**Questions et commentaires
pour le projet de développement éolien des terres de la
Seigneurie de Beaupré
sur le territoire non organisé de Lac-Jacques-Cartier
par le Consortium Boralex inc. / Société en commandite Gaz
Métro / Séminaire de Québec**

Dossier 3211-12-105

Le 7 février 2007

Aire de fréquentation du caribou de Charlevoix - Carte 1
 Utilisation du territoire

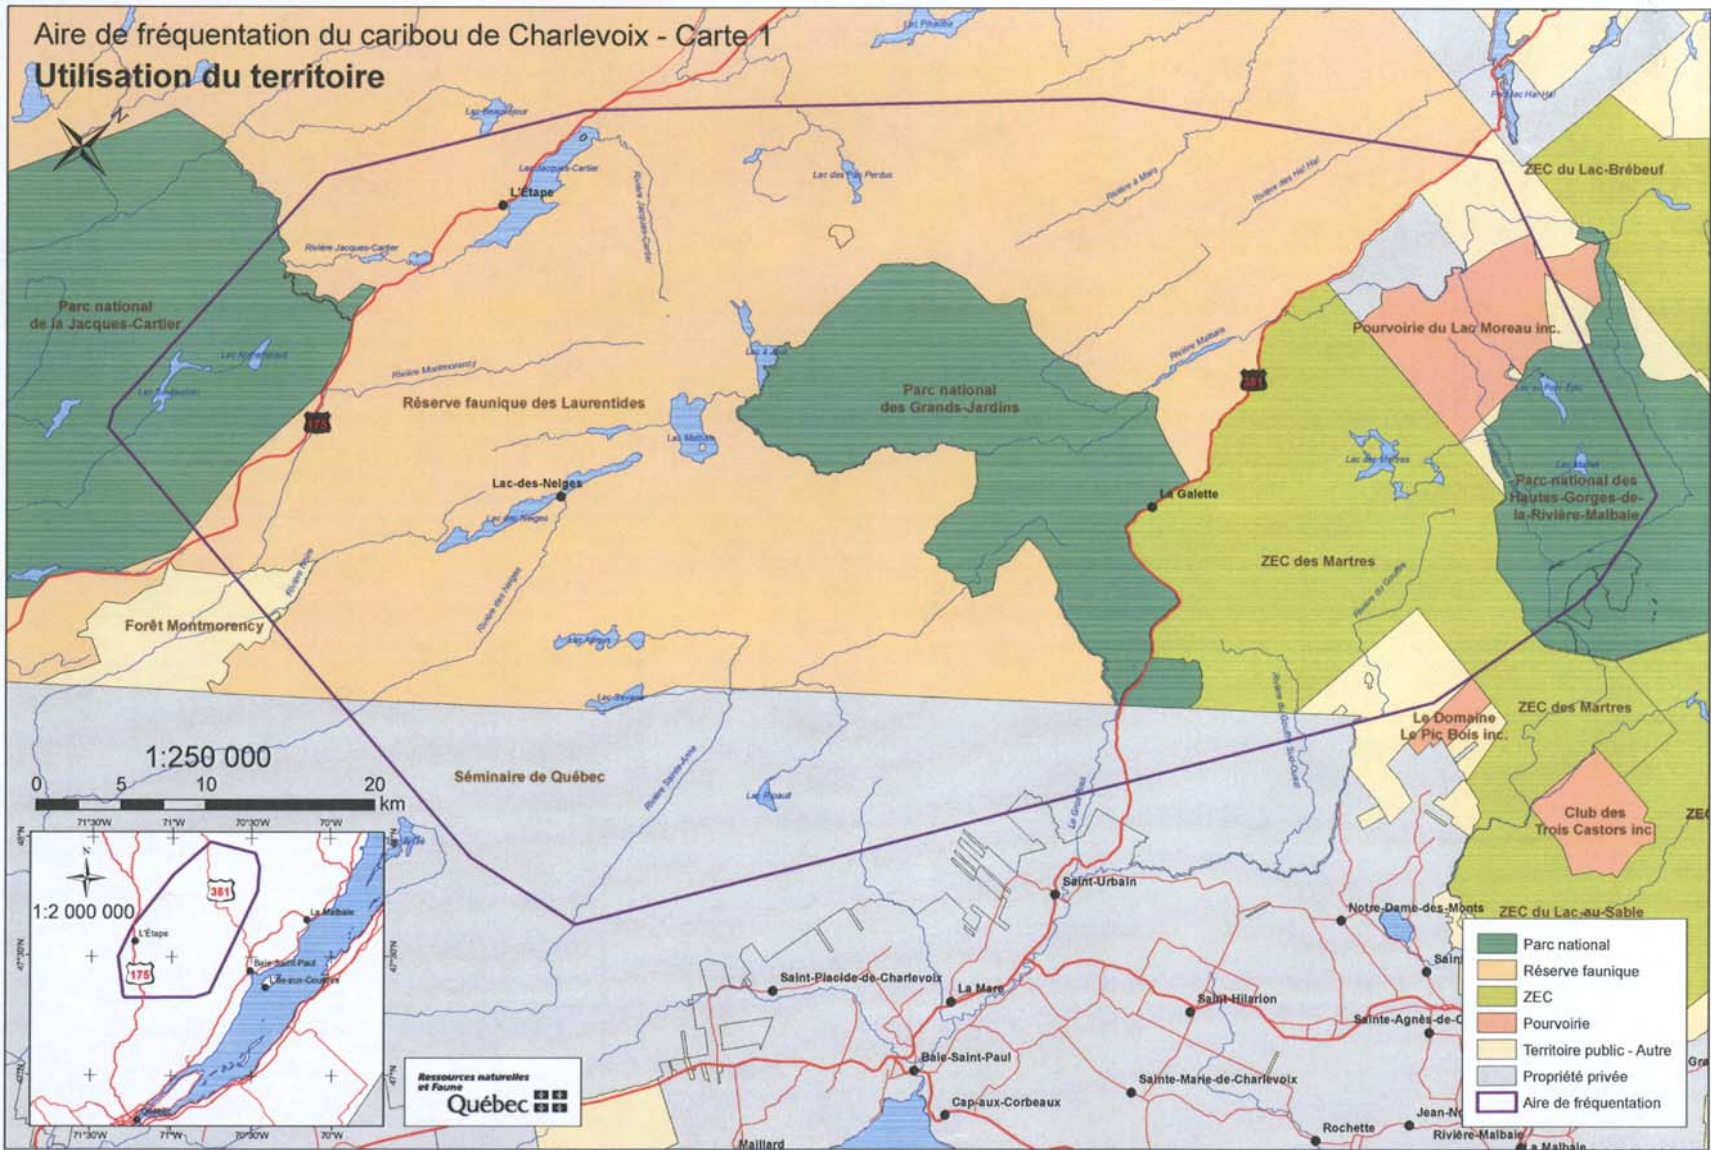
QC-8 Le ministère des Ressources naturelles et de la Faune (MRNF) est d'avis que l'initiateur devrait exclure l'installation d'éoliennes dans les aires de mise bas et les aires de rut du Caribou. Ces aires sont d'ailleurs présentées dans le rapport « Plan d'aménagement forestier pour le territoire fréquenté par le caribou de Charlevoix, période 2006-2011 » (Lafleur *et al.* 2006). Ce document a été acheminé au Séminaire de Québec par voie postale le 27 juillet 2006.

QC-41 Il convient de souligner que le Caribou fréquente effectivement la zone d'étude (voir annexe 1), et que cette espèce est très sensible au dérangement. Au tableau 8.17, le MRNF qualifierait l'étendue de l'impact de « locale » et non de « ponctuelle ».
